Avis délibéré
de la Mission régionale d'autorité environnementale
Provence-Alpes-Côte d'Azur
**sur l'élaboration du plan local d'urbanisme (PLU) de Fox-
Amphoux (83)**

**N° MRAe
2021APACA45/2954**

Figure 2: Localisation approximative de la zone d'étude (274 ha) du parc PV (polygone rouge) - source Géoportail

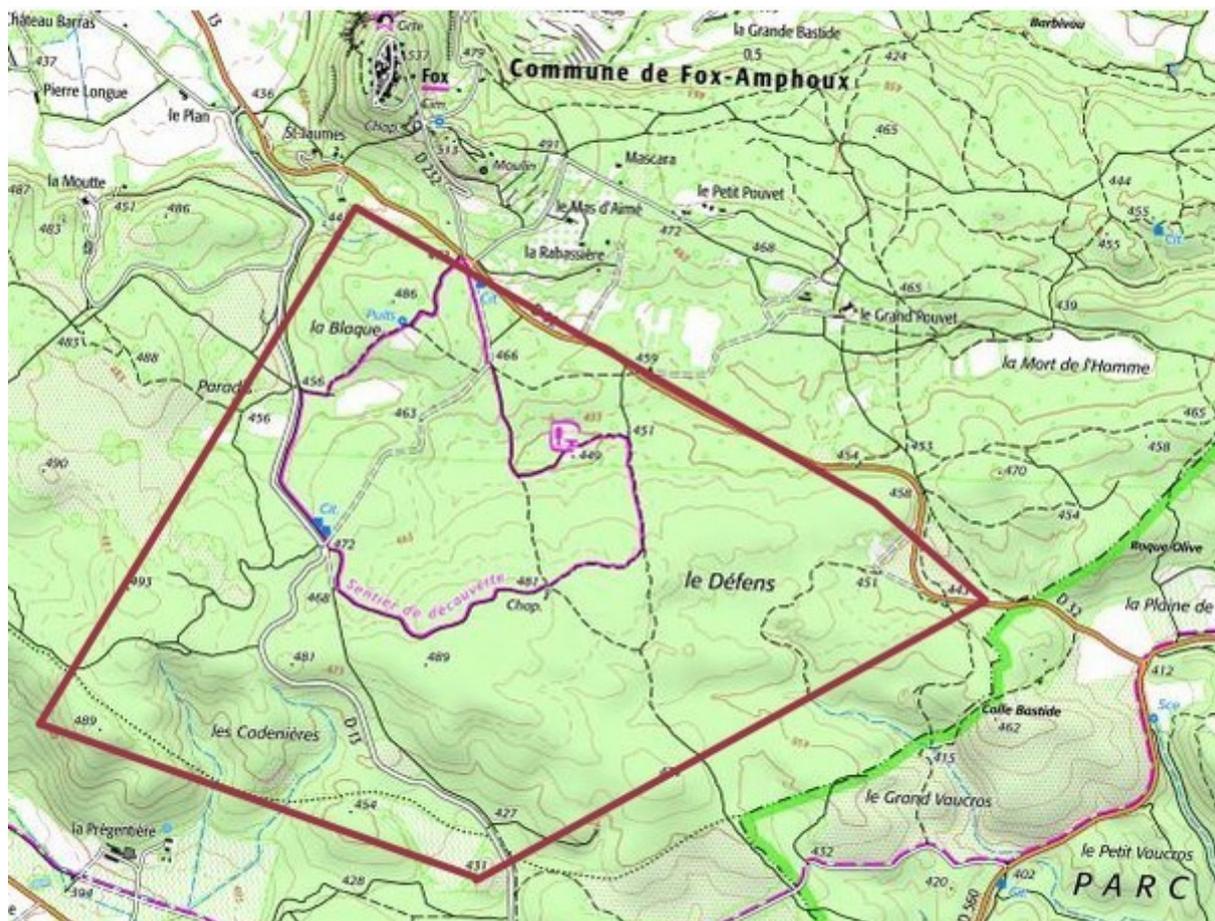
Le PLU envisage l'implantation d'un parc photovoltaïque au sol de 50 ha au sud de la commune. Le PADD inscrit dans l'orientation 2⁴ l'objectif 2.4 « *étudier l'implantation d'un parc photovoltaïque au lieu-dit Le Défens sur une ancienne mine de bauxite* ». Si le dossier indique que « *le projet n'est pas mûr* » et qu'aucun zonage réglementaire n'est représenté, il identifie d'ores et déjà une parcelle communale de 274 ha au lieu-dit Le Défens correspondant à la zone d'étude, dans un espace naturel fortement boisé, sur une ancienne mine de bauxite, pour un projet « *dont les contours sont en cours de précision* ».

La MRAe ne partage pas cette analyse et souligne que, selon la grille de sensibilité du cadre régional qui vise à hiérarchiser les enjeux territoriaux à l'égard de la planification et de l'aménagement d'un projet de parc photovoltaïque, la zone de projet est classée en zone « *réhabilitaire* » : elle est située au sein d'« *éléments de la trame verte identifiés dans les documents d'urbanisme* » et en zone « *à forts enjeux* » caractérisée par la présence de « *corridors écologiques identifiés dans le schéma régional de cohérence écologique (annexé au SRADDET)* » (cf infra § 2.1.4).

Le dossier ne présente pas de solutions de substitution (art. R151-3 4° CU) à l'échelle de la commune. Cette comparaison de sites alternatifs relève pourtant de l'évaluation environnementale stratégique du PLU, dans une logique de recherche d'évitement et de réduction des impacts. Elle est également recommandée par le cadre régional PV.

La MRAe recommande d'expliquer le choix de la zone d'étude identifiée pour le projet de parc photovoltaïque, sur la base d'une analyse comparative de sites alternatifs.

Figure 4: Insertion du projet de parc PV au sein de la TVB communale telle qu'elle figure dans le rapport de présentation. Réalisation MRAe

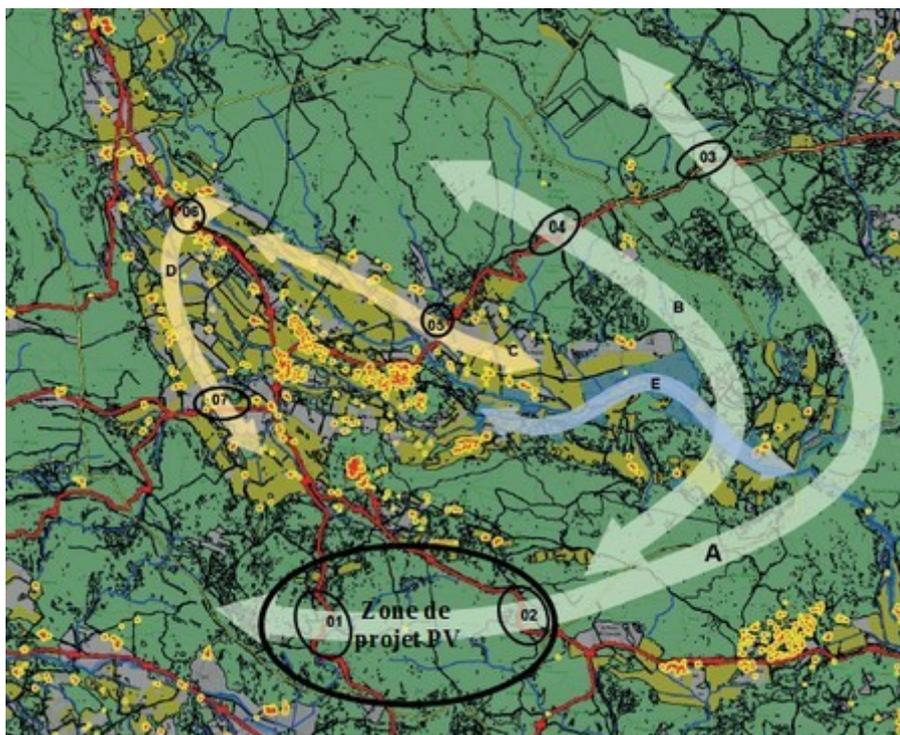
Cependant, la MRAe constate que la préservation de la trame verte n'est pas correctement prise en compte. En effet, le dossier ne comporte pas de carte de superposition du secteur de projet du parc photovoltaïque avec la TVB alors qu'il se situe au sein d'un réservoir de biodiversité « *à remettre en bon état* » identifié au SRCE et en « *réservoir de biodiversité et corridor des zones boisées périphériques* » de la TVB communale (cf figure 4 : corridor A⁷). Situé également sur deux points de conflit (franchissement de la RD13 et RD32 en point 1 et 2) qui coupent le corridor A, le projet sera un

élément de fragmentation supplémentaire, accentuant la rupture du corridor écologique de cette vaste trame forestière.

La MRAe recommande d'expliquer la cohérence entre la protection de la trame verte et l'implantation d'un parc photovoltaïque de 50 ha au sein même de cette dernière.

Figure 5: Localisation du site Natura 2000 "Sources et tufs du Haut Var" - source : Géoportail

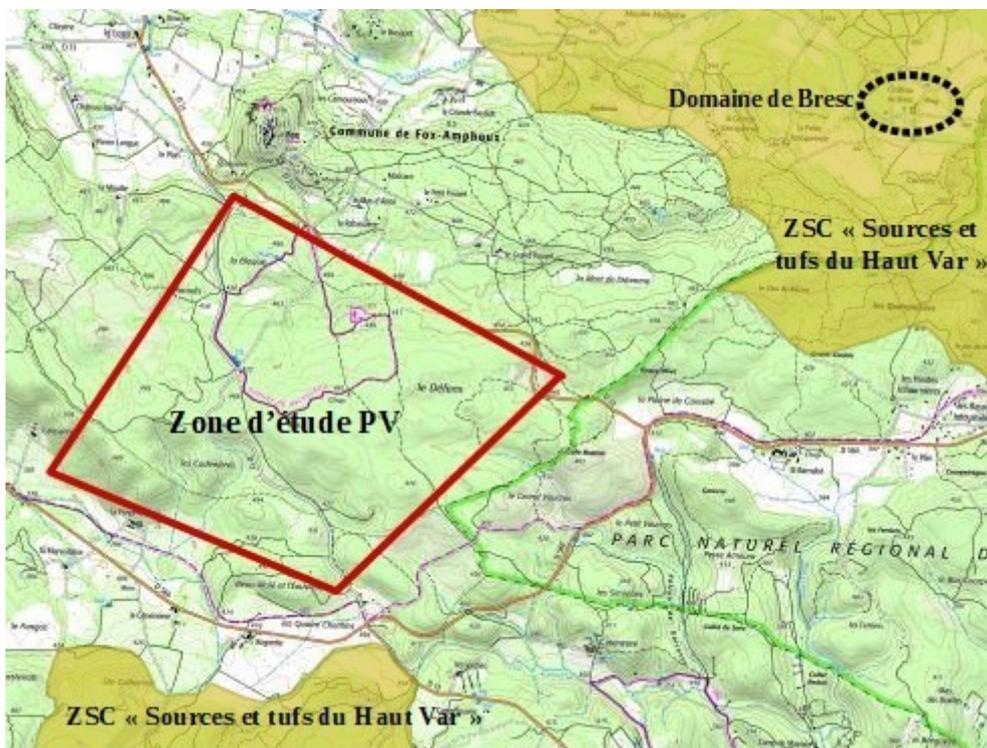
Les sources bibliographiques mentionnées dans le dossier relèvent la présence de chiroptères sur différents sites de la commune (fermes, granges, bâtiments abandonnés), notamment une colonie de reproduction d'espèce communautaire (Petit Rhinolophe) sur le domaine du château de Bresc (situé en ZSC). Des individus en transit et des gîtes ont été également observés. Comme le souligne la notice d'incidences Natura 2000 (annexe 1b), « *Les chauves-souris ou chiroptères constituent le groupe faunistique le plus menacé en France, pour de multiples raisons (disparition des lieux de repos,*

perturbation par l'éclairage urbain, pesticides...). Ce groupe doit donc faire l'objet d'un maximum de précaution dans l'établissement des projets d'urbanisation ». Dès lors, l'identification et la protection de gîtes avérés au titre de l'article L151-23 du code de l'urbanisme pourrait constituer une protection supplémentaire.

La MRAe recommande d'identifier, au titre de l'article L151-23 du code de l'urbanisme, les gîtes avérés de chiroptères, tel que le château de Bresc et ses annexes.
